2. 出戸西方断層の南端評価

2-3. 砂子又層等の層相・層序・地質構造と、認定根拠となる地質年代測定結果

出戸西方断層		No.	コメント	資料番号 ／掲載頁
南 端	地層区分	11	・砂子又層上部層(注)と砂子又層中部層の間に約200万年の時代間隙があり、同じ砂子又層とするのは適切ではないため、地層名等について再検討すること。	第296回 審査会合 資料1-1 327～340頁

鷹架沼南岸の地質平面図

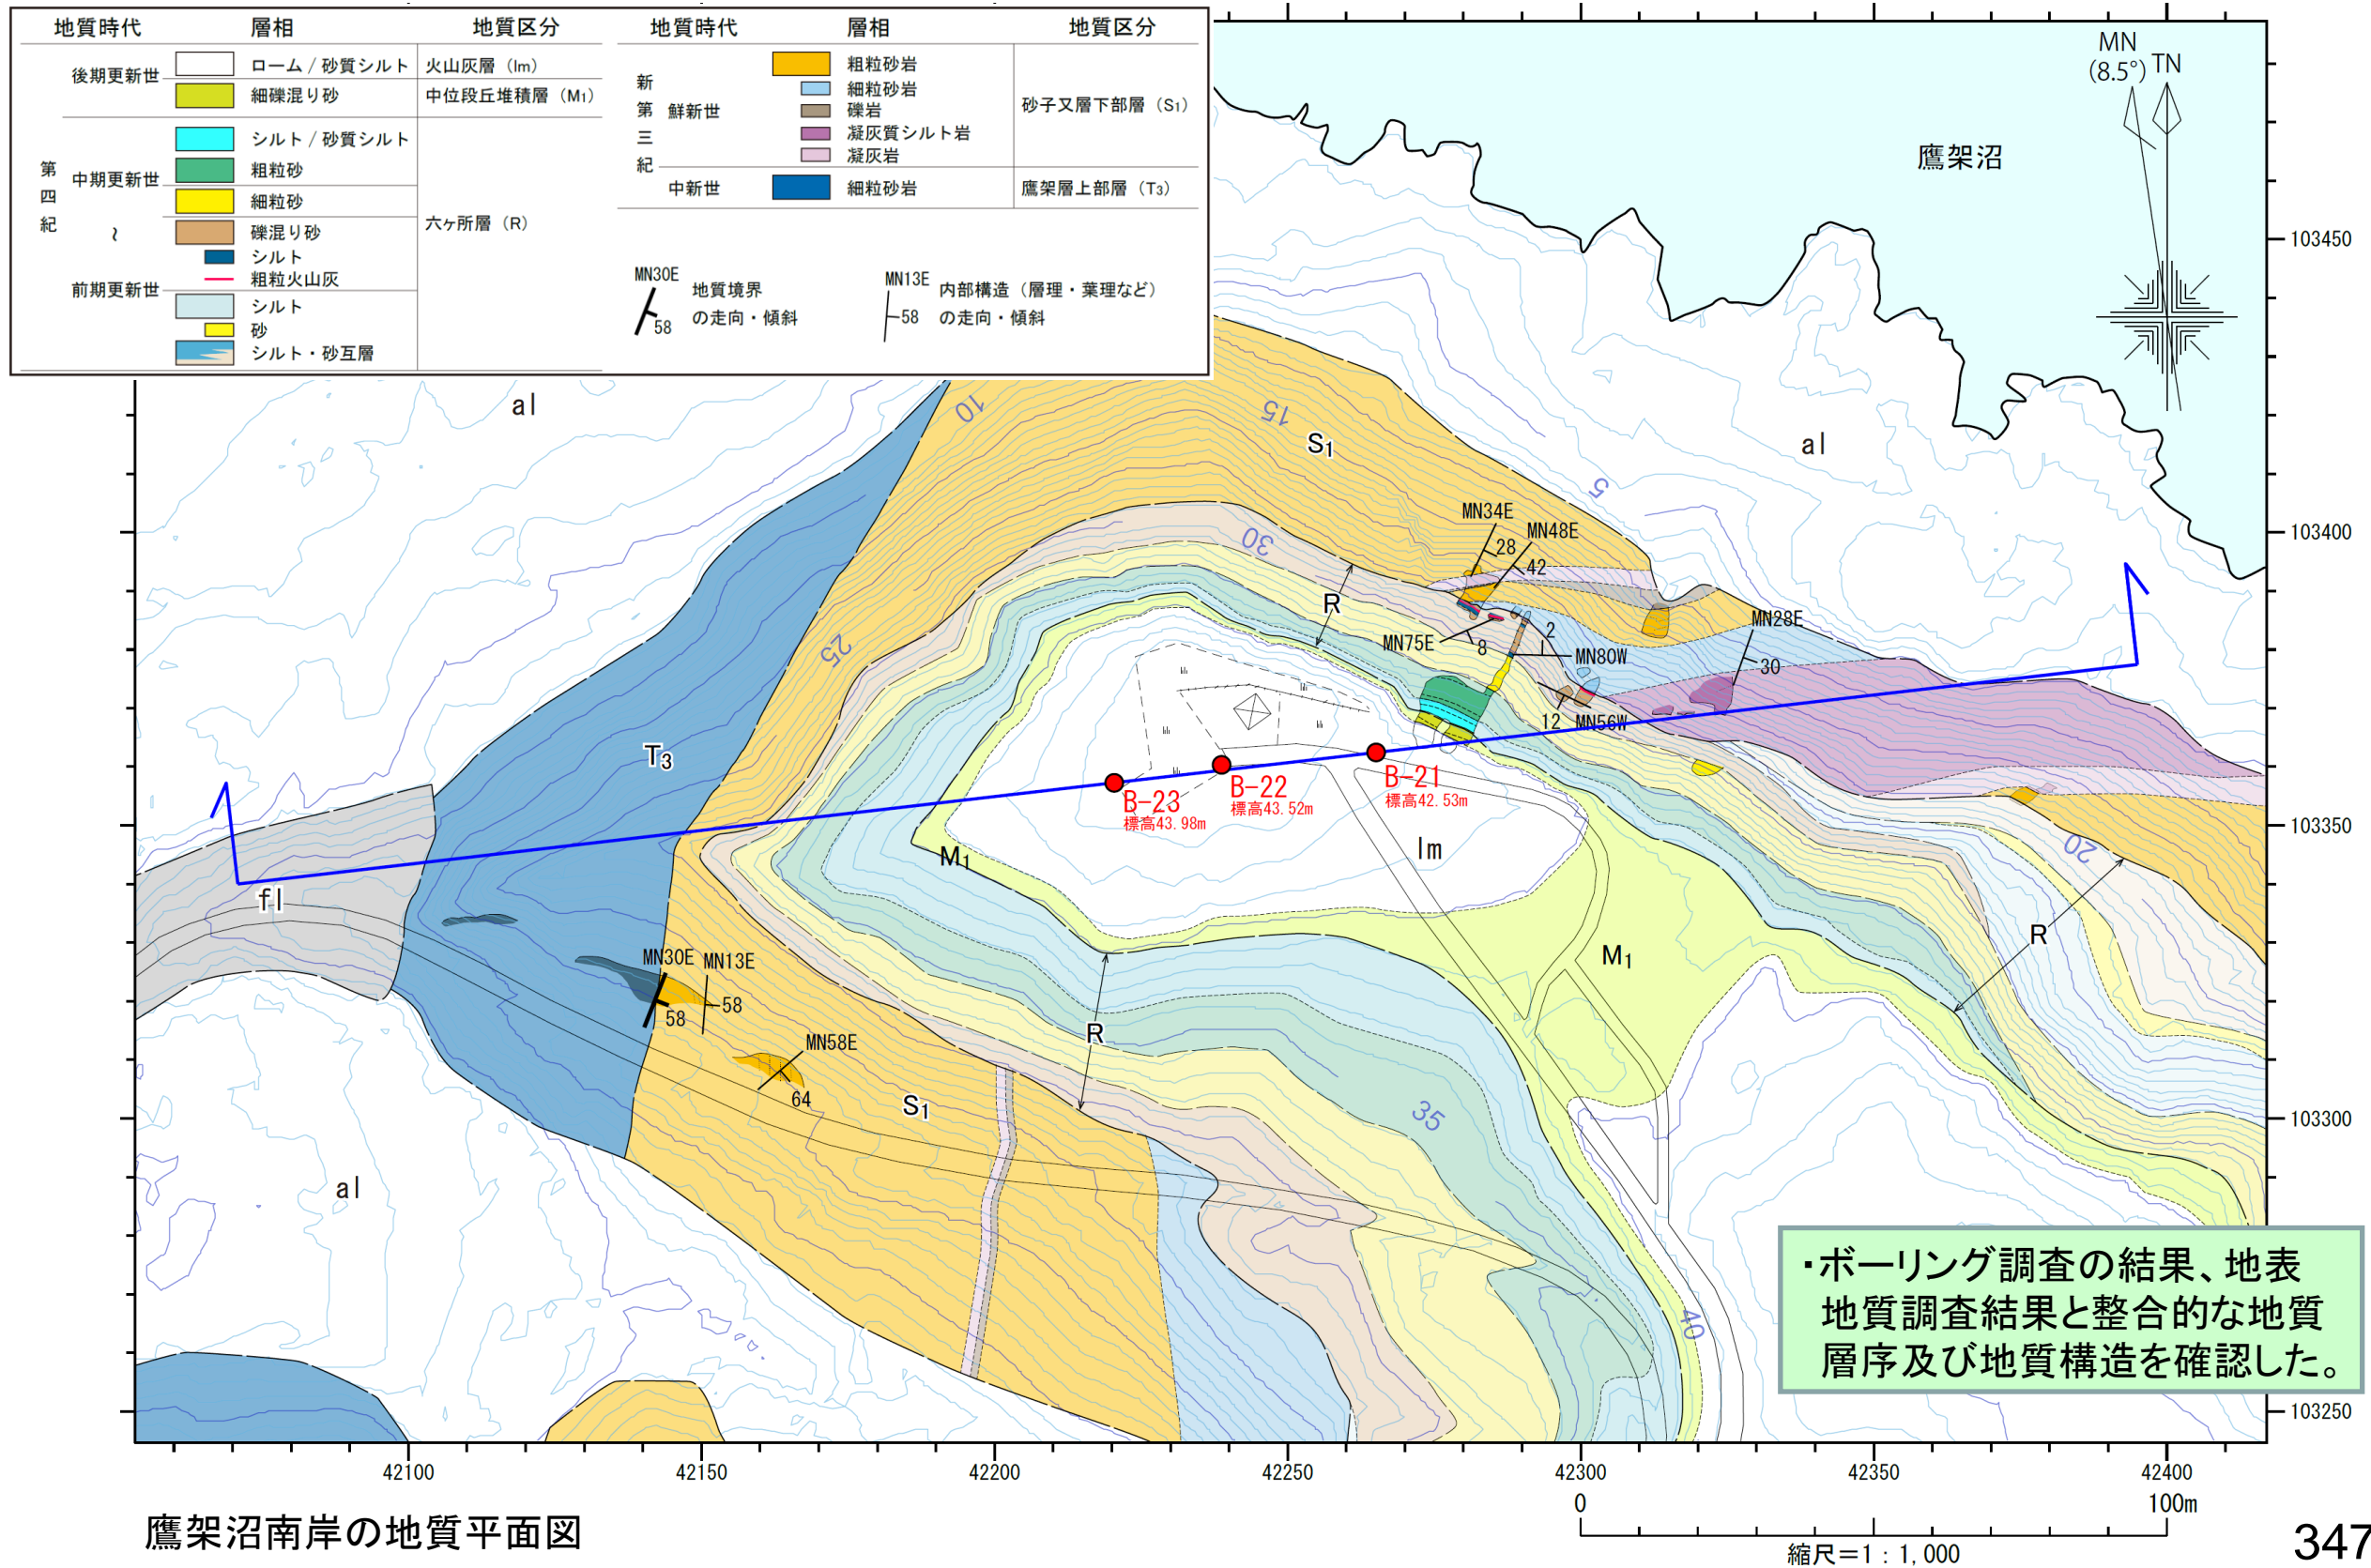
コメント
No.11~13

② 鷹架沼南岸(向斜軸西側の地表地質調査)

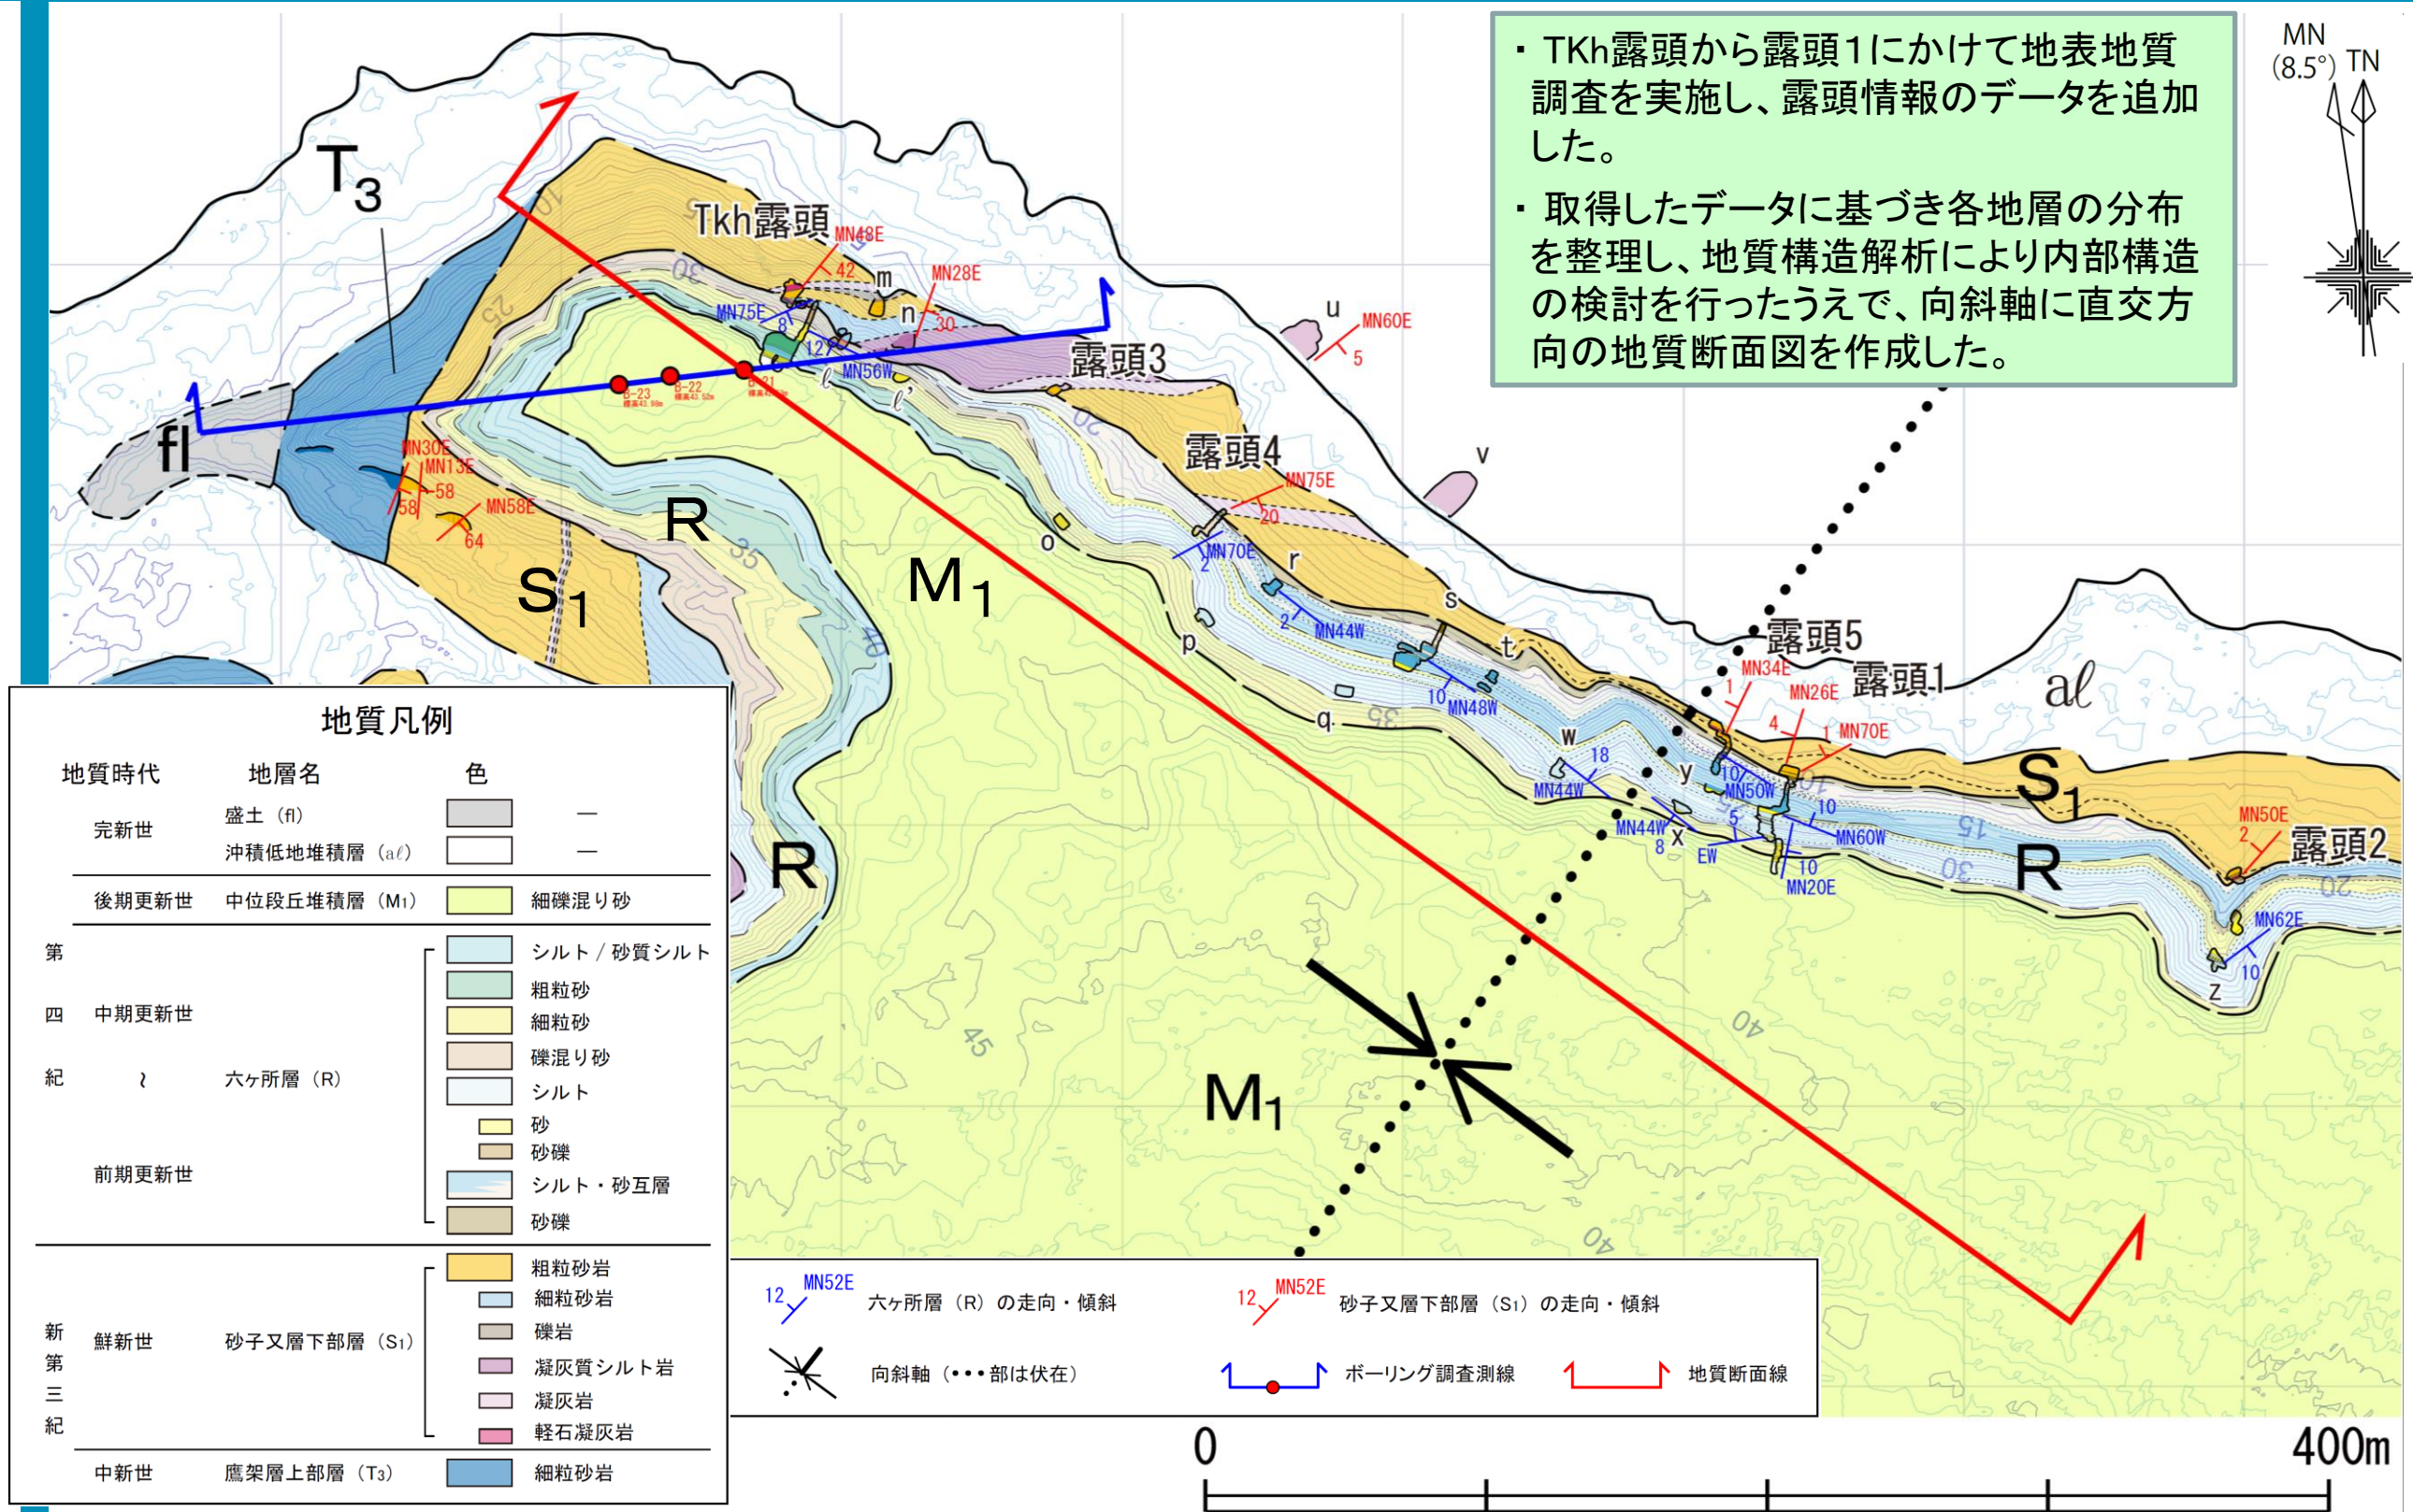
端 | 鷹架沼南岸
の地質構造 | 12 | ・砂子又層下部層と砂子又層上部層(注)を境する不整合面が、鷹架沼南岸Tkh露頭と向斜軸東側の露頭1との間で高低差が認められることから、両露頭の間で地表踏査を行い、当該不整合面の連続性を確認すること。また、向斜構造の根拠として、砂子又層上部層(注)と砂子又層下部層の内部構造がわかるように、地質断面図に示すこと。 | 第2回
現地調査 | 資料1-1
363～380頁
383～384頁 |

| | | 13 | ・向斜構造に直交する地質断面図を作成すること。また、作成の際には、露頭情報等を用いること。 | 第2回
| | | 14 | ・⑰測線の地質断面図について、最新版に更新されていないため、反映すること。 | 第302回

② 鷹架沼南岸(向斜軸西側の地表地質調査)地質断面図:拡大

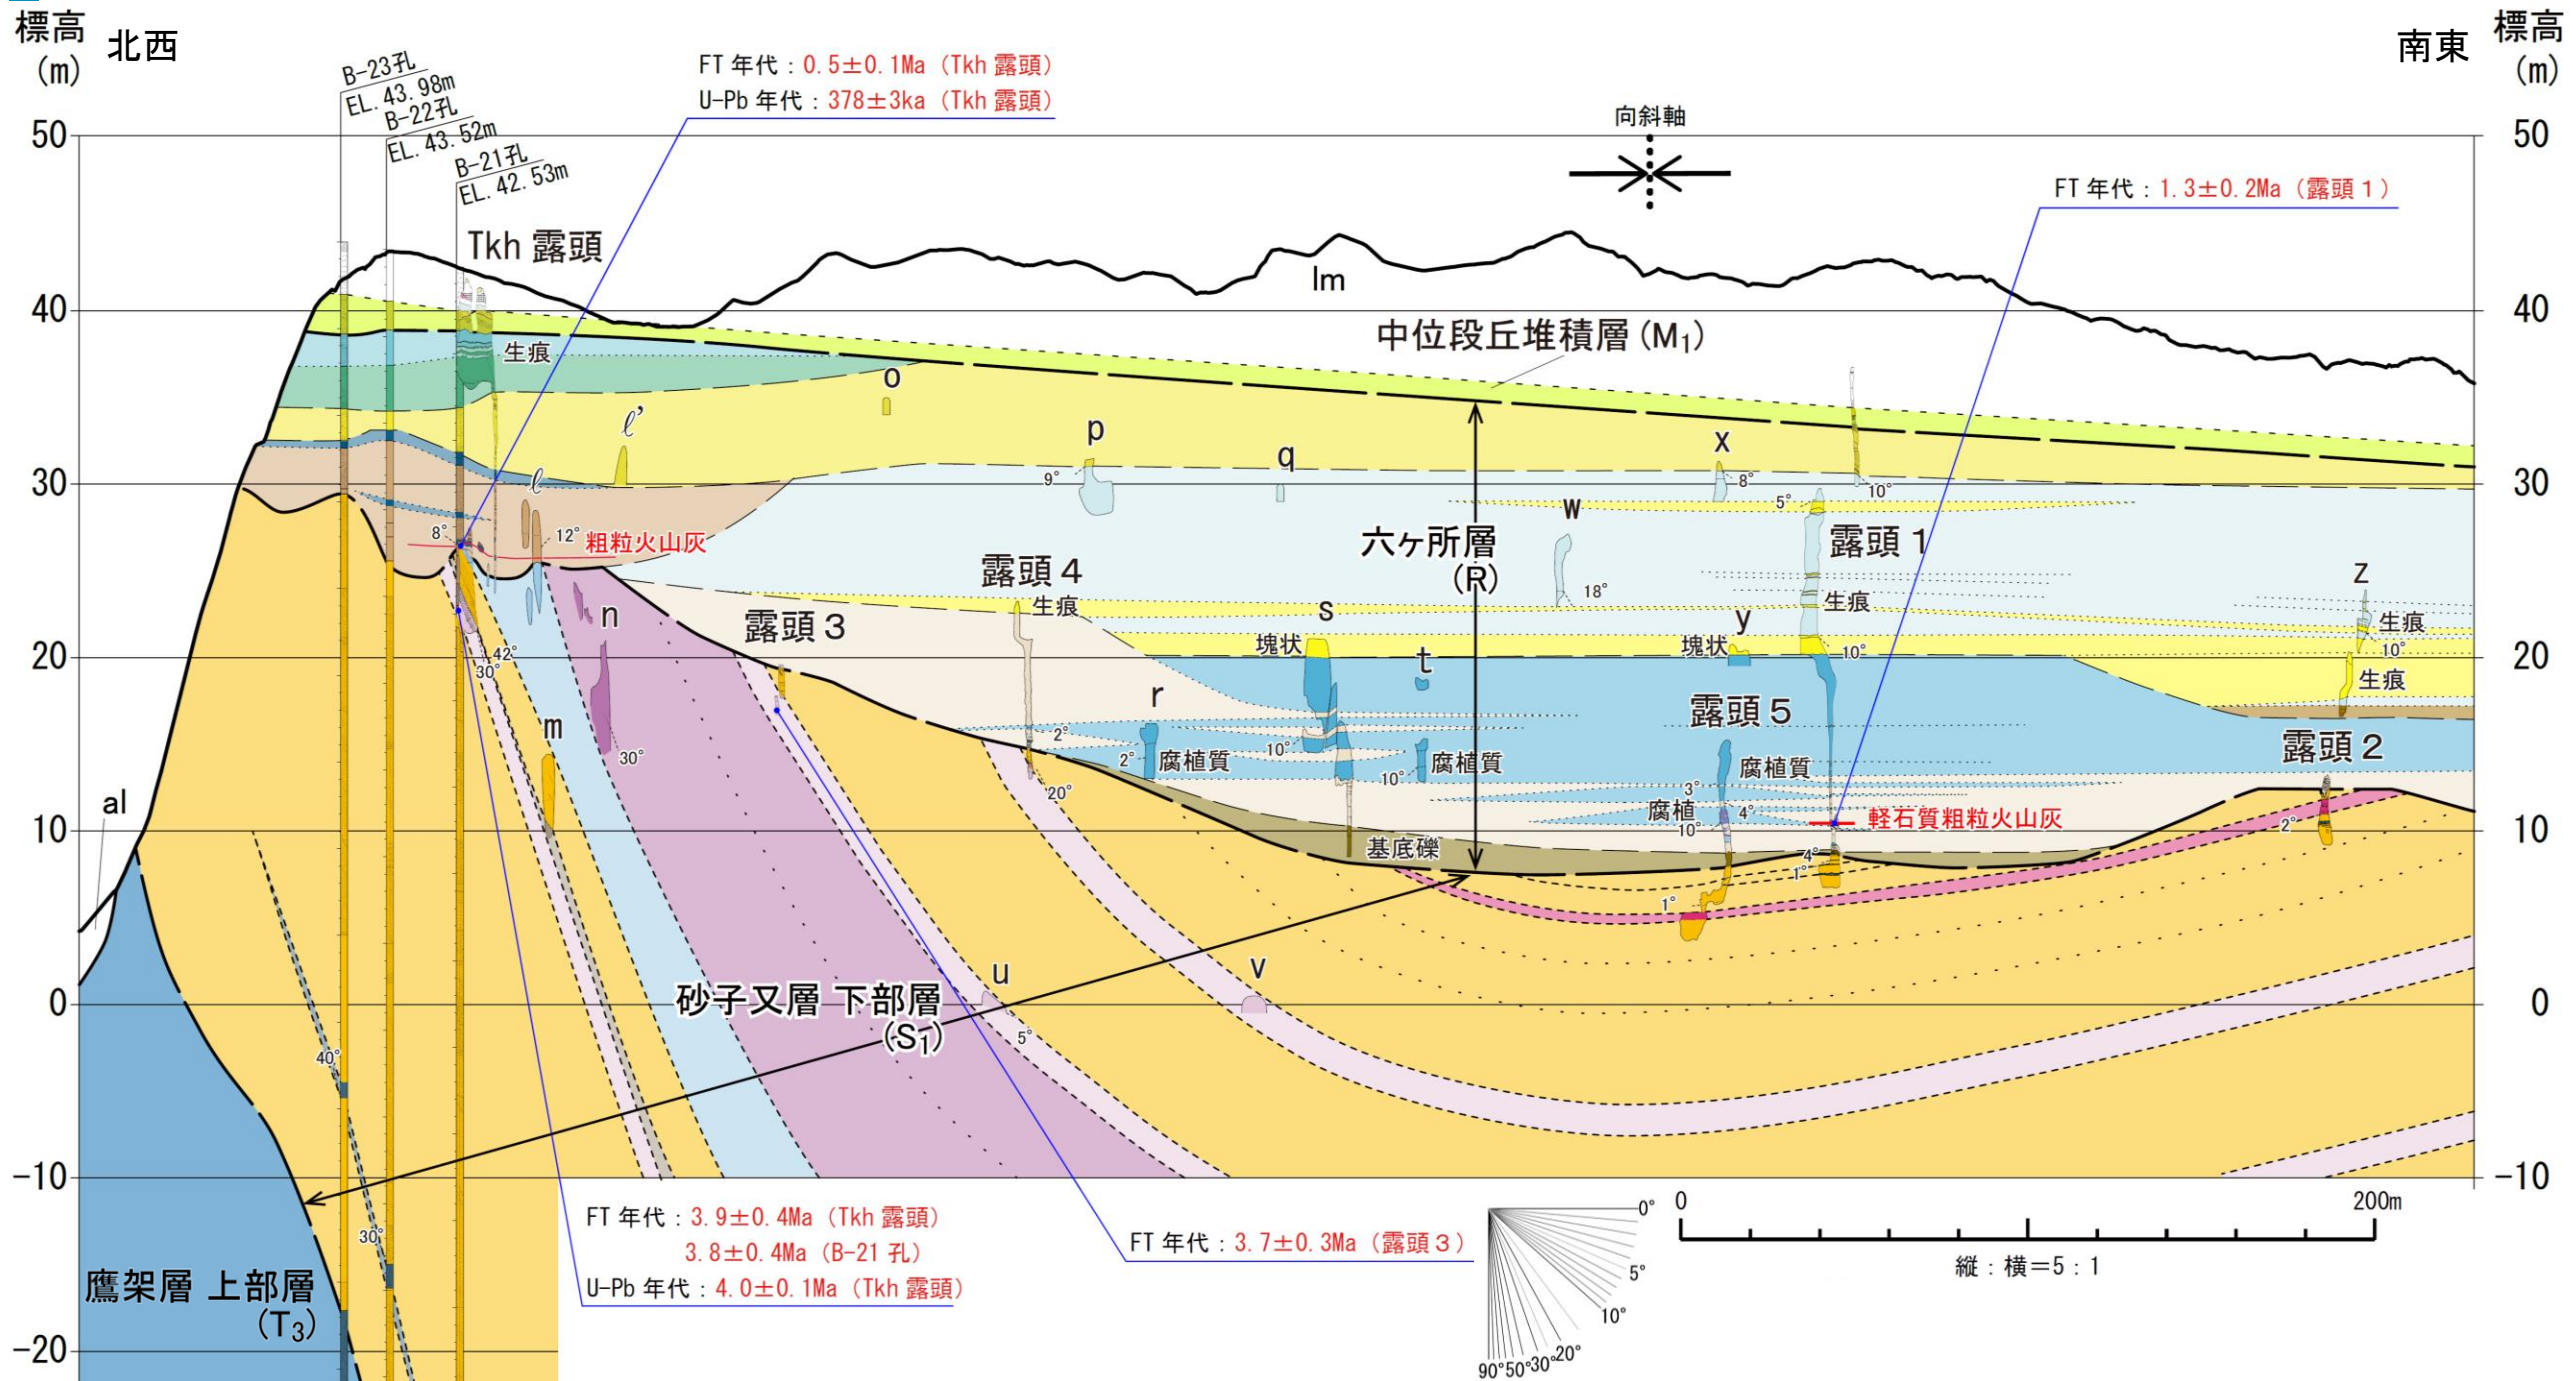
コメント
No.12・13
JNFL

- ・ 六ヶ所層の内部構造に着目すると、最下位に基底礫を伴う「シルト・砂互層」、その上位に「シルト」の順に累重しており、この「シルト」を削り込んで「礫混り砂(非海成層)」が分布し、その上位に「細粒砂」「粗粒砂～シルト」が累重している。これらはチャネル状に分布すると解釈される「礫混り砂(非海成層)」を除いていずれもほぼ水平に分布しており、向斜構造を形成した構造運動の影響を受けていないものと判断される。
- ・ Tkh露頭付近と露頭1のデータから算出される中位段丘堆積層(M_1 面堆積物)の基底面の勾配は約1.2%であり、⑪測線の M_1 面の勾配1.1%と調和的である。
